Aktenzeichen: 023.121

Datum: 26.07.2023

Neubau eines Einfamilienhauses mit Carport und Stellplätzen, Flst. 9062/4, Im Ring 16, Ilsfeld

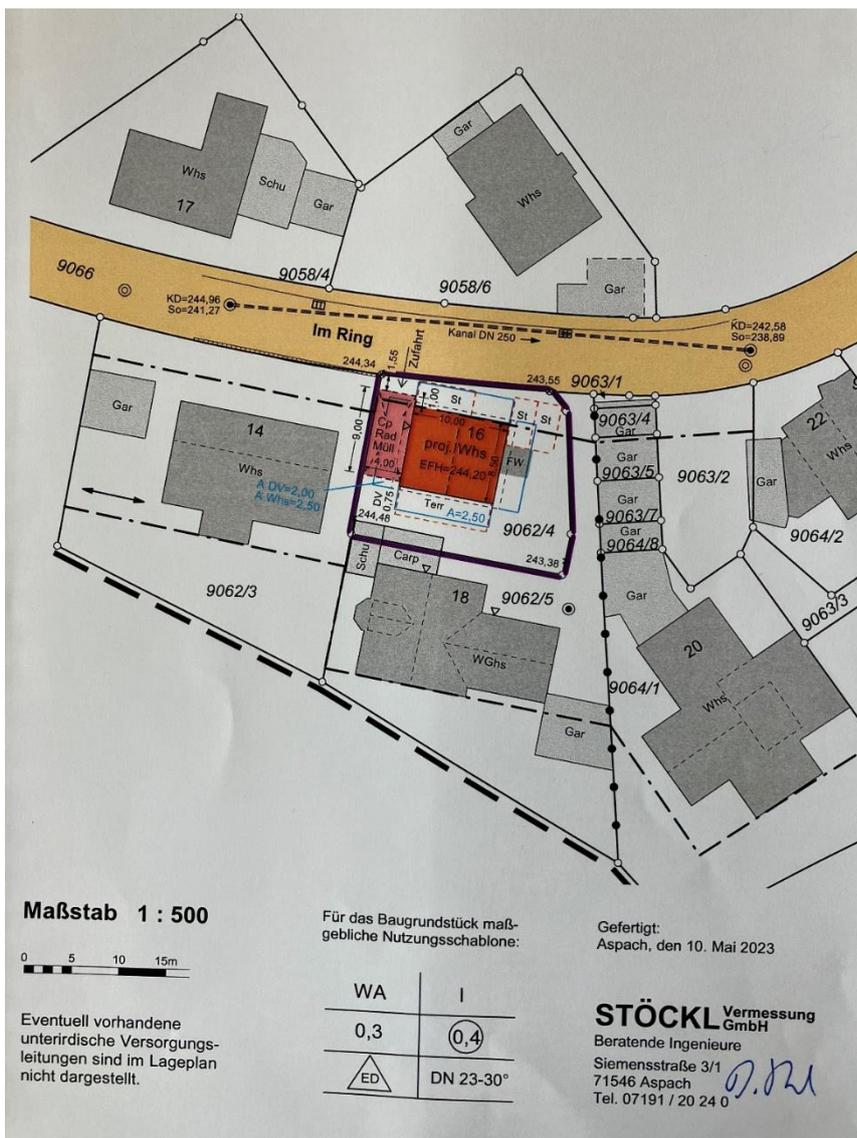
1. Das geplante Einfamilienhaus überschreitet die überbaubare Grundstücksfläche in nördlicher Richtung um ca. 1,30 m².
Eine Begründung hierfür liefert der Entwurfsverfasser nicht.
2. Der geplante Carport überschreitet die überbaubare Grundstücksfläche um ca. 4,00 m².
In diesem Fall wäre eine Zulassung nach § 23 Abs. 5, Satz 2 erforderlich.
Eine Begründung hierfür liefert der Entwurfsverfasser nicht.

3. Das geplante Einfamilienhaus weicht von der im Bebauungsplan festgesetzten Firstrichtung ab. Gemäß Bebauungsplan ist eine Dachhälfte nach Süden auszurichten. Eine Begründung für die Abweichung liefert der Entwurfsverfasser nicht.
4. Das geplante Gebäude überschreitet die festgesetzte Traufhöhe um ca. 49 cm. Der Entwurfsverfasser begründet dies mit der „benötigten Mehrstärken Dämmung im Vergleich zum gültigen B-Plan aus dem Jahr 1988“.
5. Das geplante Gebäude überschreitet die festgesetzte Firsthöhe um ca. 34 cm. Begründet wird dies mit einer stärkeren Dämmung im Vergleich zum Jahr 1988 (s. Punkt 4.).

1. Die eingezeichnete Feuerwehrstellfläche ist nicht frei zugänglich.
2. Der dritte Stellplatz kann nicht über das eigene Grundstück erreicht werden (Erforderlichkeit einer Baulast?).
3. Die rechtliche Situation von Garage und Schuppen die teilweise auf Flst. 9062/4, sowie auf Flst. 9062/5 liegen ist nicht geklärt.
4. Die vorgelegte Straßenabwicklung ist nicht aussagekräftig und für die baurechtliche Beurteilung irrelevant, weil sie Grundstücke mit unterschiedlichen Nutzungsschablonen bzw. Festsetzungen des Bebauungsplanes (z.B. ein- und zweigeschossige Gebäude) miteinander vergleicht.
